**Verslag huishoudelijke elektrische installatie op laagspanning en zeer lage spanning****Algemeen:**

Referentie: 006-20261002-02	Datum controle: 02/10/2026
Keurder: 006

Eigenaar: Onbekend	EAN-code: 541448820055692906
Adres installatie: Fehrenbachstraat 2, 2440 - Geel	Nummer teller(s): 1sag3200487220
	Distributienetbeheerder installatie: Fluvius
Datum uitvoering installatie: ☐ Vóór 01/10/1981 ☒ Tussen 01/10/1981 en 01/06/2020 ☐ Vanaf 01/06/2020	
Type: ☒ Wooneenheid ☐ Niet-huishoudelijk ☐ PV ☐ Batterij ☐ Laadpaal

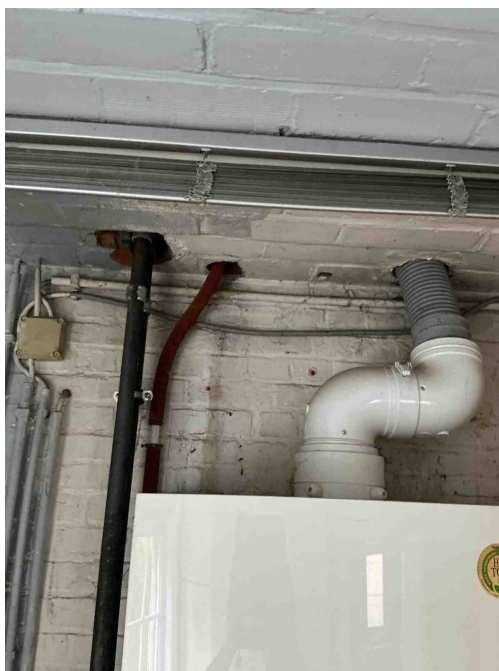
T11 - De contactdozen waarvan de toegekende stroomsterkte maximaal 16A en de toegekende spanning maximaal 250V bedraagt en niet bedoeld zijn voor de voeding van een of meerdere verbruikstoestellen voor een specifiek doel en niet geplaatst zijn in of op schakel- en verdeelborden, beschikken niet of IPXX-D (incl. gemeenschappelijke delen residentieel geheel) (Boek 1: 4.2.2.3/5.3.5.2).

Opmerking: O.a. wasplaats

T09 - Bepaalde contactdozen en/of schakelaars zijn beschadigd (Boek 1: 1.4.1.3).

Opmerking: O.a. wasplaats

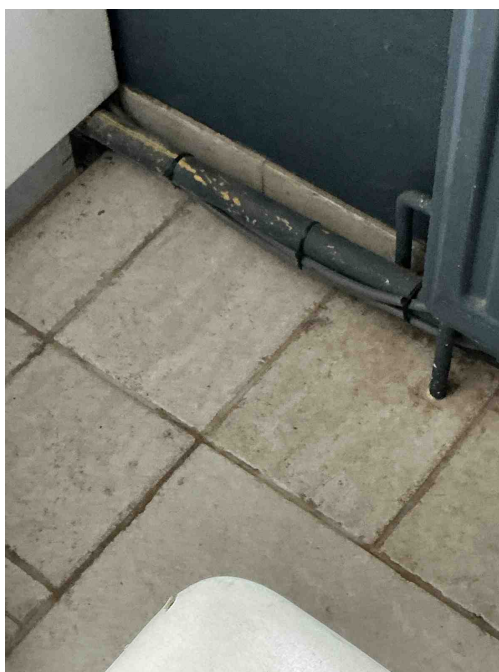
C13 - Onvoldoende bevestiging van de leiding(en) (Boek 1: 5.2.9.5).
Opmerking: O.a. wasplaats

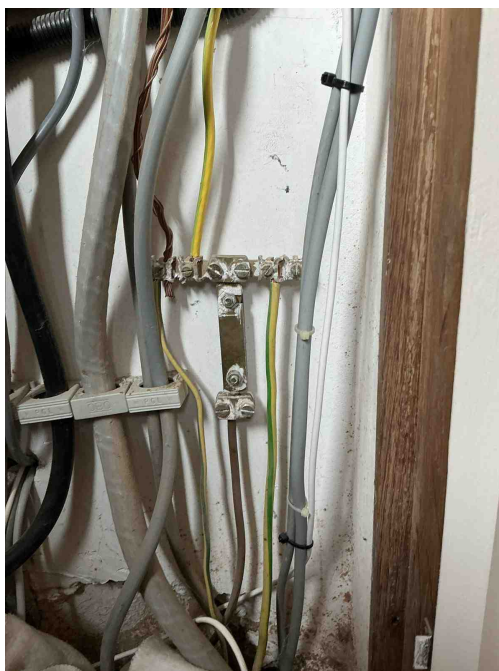
C24 - De afstand tussen de elektrische leiding(en) en niet elektrische leiding(en) is onvoldoende (Boek 1: 5.2.8).
Opmerking: O.a. wasplaats

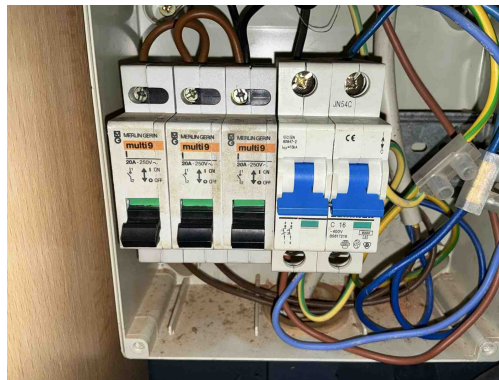
A09 - De isolatie van de aardgeleider en/of beschermingsgeleider is niet gekenmerkt door de geel / groene kleurencombinatie (Boek 1: 5.4.3.3).

Opmerking: O.a. Kabelmantel gebruikt in bord1, Aardgeleider is niet in geel/groene kleur

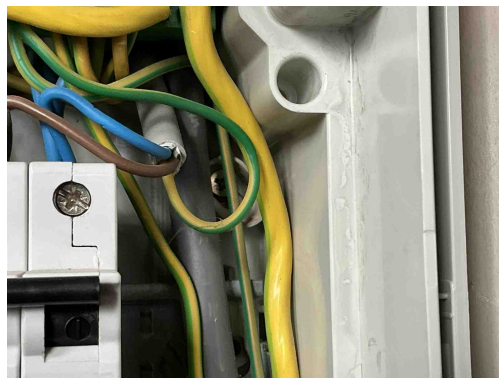
T21a - Het elektrisch materieel is niet geplaatst volgens de voorschriften van de fabrikant/ regels van goed vakmanschap. (Boek 1: 1.4.1.3) Oa ophangvijzen elektrisch verdeelbord niet afgedekt. Zie klasse II toestel.

Opmerking: O.a. bord1, bord2, bord3, bord4

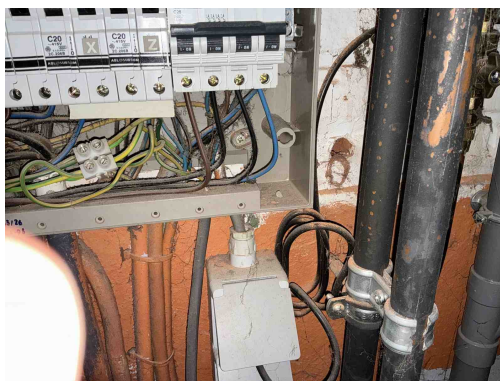
T21a - Het elektrisch materieel is niet geplaatst volgens de voorschriften van de fabrikant/ regels van goed vakmanschap. (Boek 1: 1.4.1.3) Oa ophangvijzen elektrisch verdeelbord niet afgedekt. Zie klasse II toestel.

Opmerking: O.a. bord1, bord2, bord3, bord4

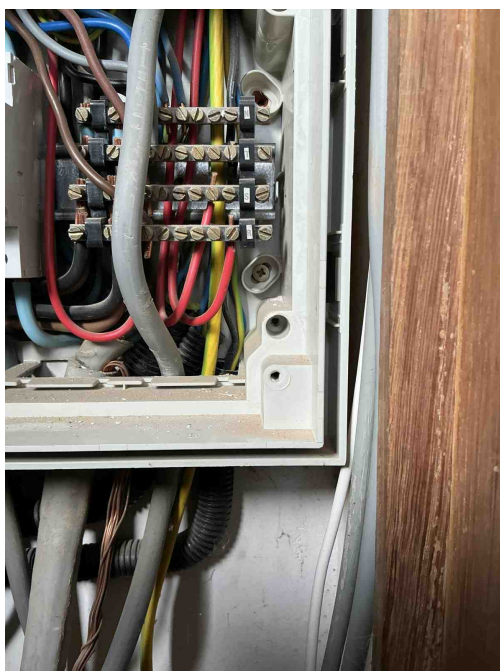
T21a - Het elektrisch materieel is niet geplaatst volgens de voorschriften van de fabrikant/ regels van goed vakmanschap. (Boek 1: 1.4.1.3) Oa ophangvijzen elektrisch verdeelbord niet afgedekt. Zie klasse II toestel.

Opmerking: O.a. bord1, bord2, bord3, bord4

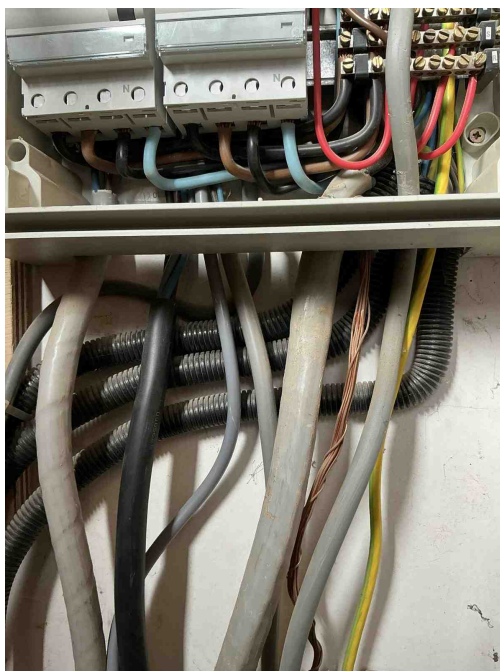
T21a - Het elektrisch materieel is niet geplaatst volgens de voorschriften van de fabrikant/ regels van goed vakmanschap. (Boek 1: 1.4.1.3) Oa ophangvijzen elektrisch verdeelbord niet afgedekt. Zie klasse II toestel.

Opmerking: O.a. bord1, bord2, bord3, bord4

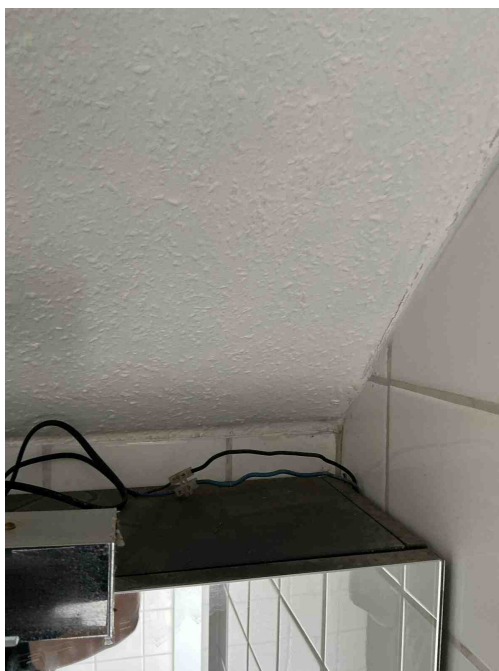
C21 - Het gebruik van geleiders van het type VOB, zonder bijkomende afscherming is niet toegestaan (Boek 1: 5.2.9.6).
Opmerking: O.a. onder bord1, rechts van bord3, badkamer2

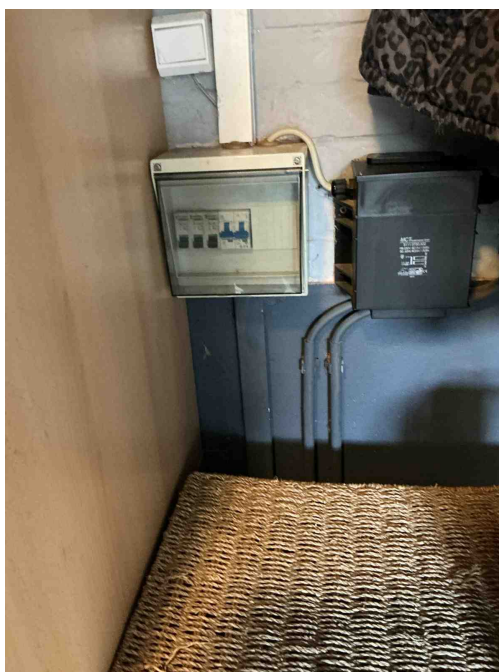
C21 - Het gebruik van geleiders van het type VOB, zonder bijkomende afscherming is niet toegestaan (Boek 1: 5.2.9.6).
Opmerking: O.a. onder bord1, rechts van bord3, badkamer2

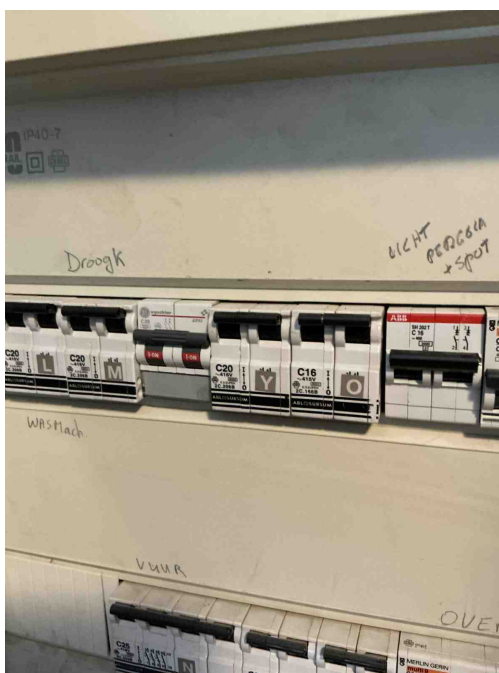
B17 - De voedingsspanning is niet op elk bord vermeld (Boek 1: 3.1.3.3).
Opmerking: Alle borden

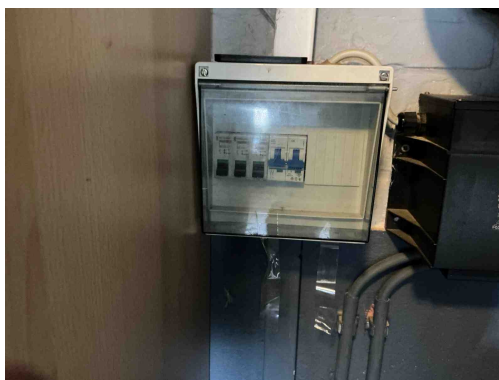
B04 - De aanduiding van de kringen, klemmen en/of schakelapparatuur ontbreekt, is onjuist of is onvolledig (Boek 1: 3.1.3.1/5.1.6.1).

Opmerking: O.a. bord3, bord4

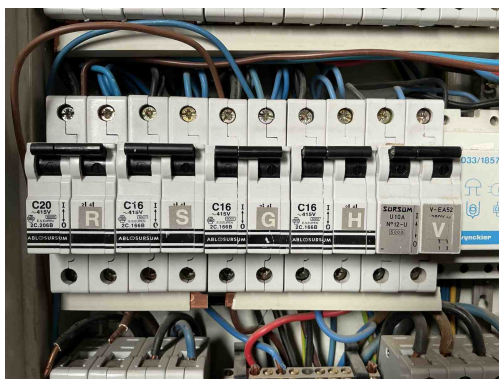
B04 - De aanduiding van de kringen, klemmen en/of schakelapparatuur ontbreekt, is onjuist of is onvolledig (Boek 1: 3.1.3.1/5.1.6.1).

Opmerking: O.a. bord3, bord4

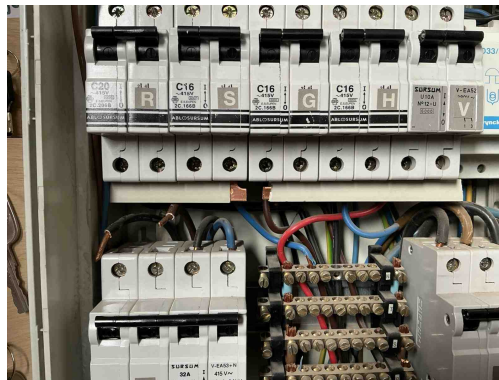
C07 - Stroombanen uitgevoerd door middel van parallel verbonden leidingen hebben niet dezelfde kenmerken zoals type, sectie, lengte, plaatsingswijze (Boek 1: 4.4.3.4).

Opmerking: O.a. bord2 kring g

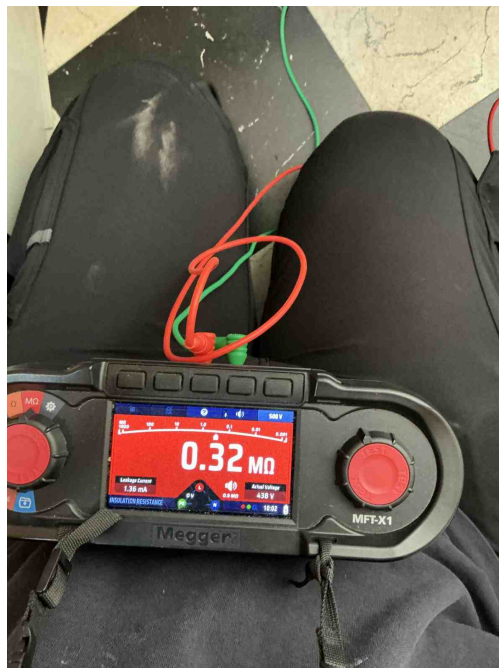
T21b - Het elektrisch materieel is niet geplaatst volgens de voorschriften van de fabrikant/ regels van goed vakmanschap. (Boek 1: 1.4.1.3) Oa kamgeleider niet afdoende afgedekt aan uiteiden. Zie kans op rechtstreekse aanraking plaatsingsfiche fabrikant.

Opmerking: O.a. bord2

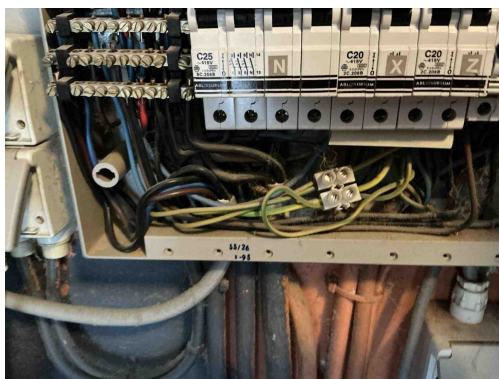
I01 - De waarde van de isolatieweerstand per kring dient tenminste 0,50 Mohm (1000 x Utest) te zijn (Boek 1: 6.4.5.1).

Opmerking: O.a. bord2 kring J, bord4 kringen

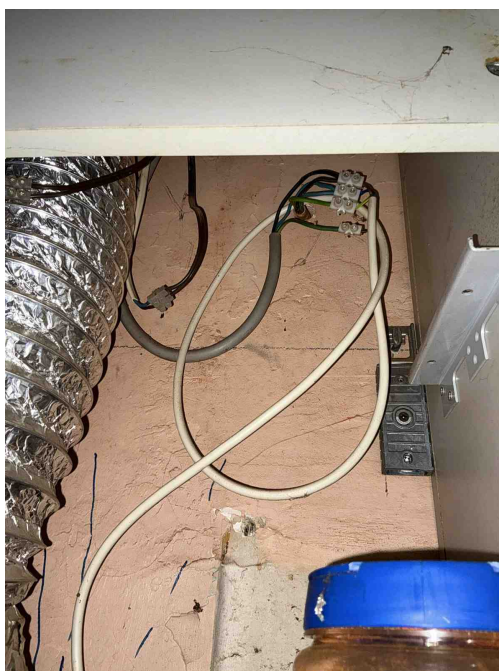
C35 - Er zijn doorverbindingen gemaakt met lusterklemmen; er kon niet aangetoond worden dat deze klemmen geschikt zijn voor de aanwezige spanning, stroom en draadsectie en dat ze "CE" zijn (Boek 1: 1.4.2.1.).

Opmerking: O.a. in bord3, in bord4, keuken

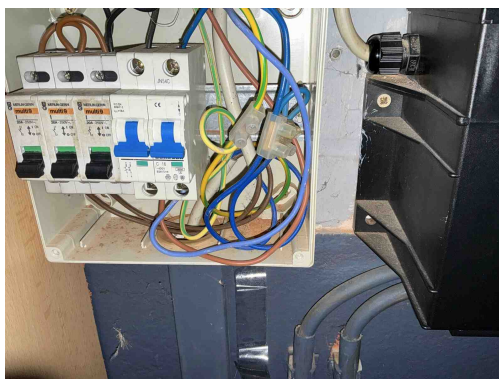
C26 - De verbindingen zijn niet gebeurd in borden, in aftakdozen, aan de klemmen van contactdozen, schakelaars of in de verlichtingstoestellen (Boek 1: 5.2.6.1.).

Opmerking: O.a. keuken

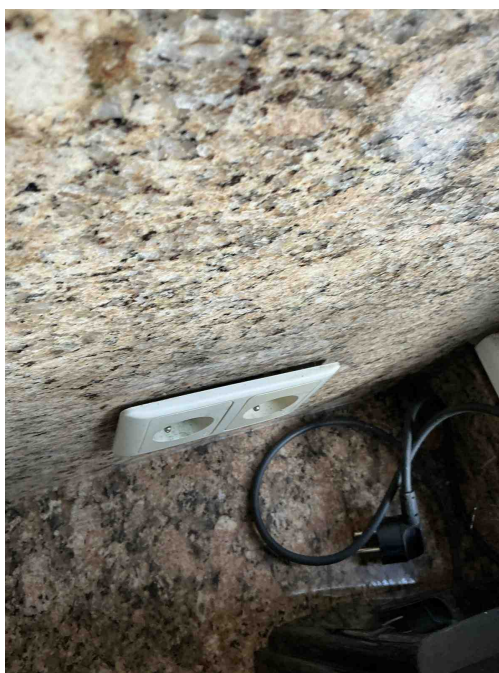
C35 - Er zijn doorverbindingen gemaakt met lusterklemmen; er kon niet aangetoond worden dat deze klemmen geschikt zijn voor de aanwezige spanning, stroom en draadsectie en dat ze "CE" zijn (Boek 1: 1.4.2.1.).

Opmerking: O.a. in bord3, in bord4, keuken

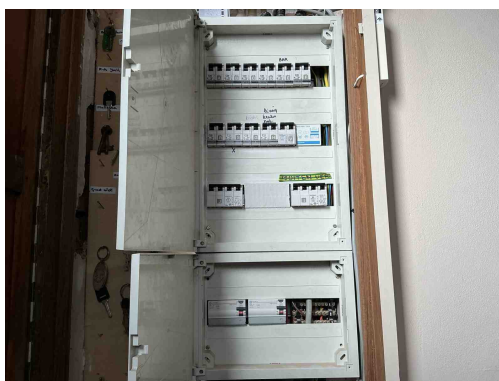
T10 - Bepaalde contactdozen en/of schakelaars zijn niet degelijk bevestigd (Boek 1: 1.4.1.3).

Opmerking: O.a. keuken
